## **AVISO DE AÇÃO DE CAMPO**

**Ação Nº:** 0002/2023

**Produtos:** EQUIPAMENTO DE RX FIXO RADSPEED COM ESTATIVA DE TETO MODELO CH-200/CH-200M

Ref.: **AÇÃO DE CAMPO PARA INSTALAÇÃO DE PROTEÇÕES ADICIONAIS AO EQUIPAMENTO**

Fig. 1 Rotação em torno do eixo vertical

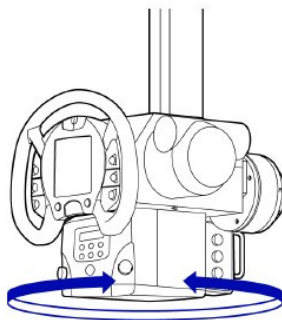
- 1) Faça inspeções diárias na estativa CH-200/CH-200M. Em particular, cheque se há alguma anormalidade como por exemplo ser possível rotacionar o suporte do tubo de raios-X em seu eixo vertical (Fig. 1 abaixo) sem pressionar qualquer botão no painel de controle; se qualquer ponto anormal for observado, pare de usar o equipamento e contate o representante Shimadzu prontamente.
- 2) Assegure-se de não colidir a estativa com os batentes mecânicos presentes nas extremidades dos trilhos. Se ocorrerem colisões fortes com os batentes, o parafuso poderá ser impactado, causando seu afrouxamento e possível quebra.
- 3) Não rotacione o suporte do tubo de raios-X em cima ou muito próximo ao paciente.
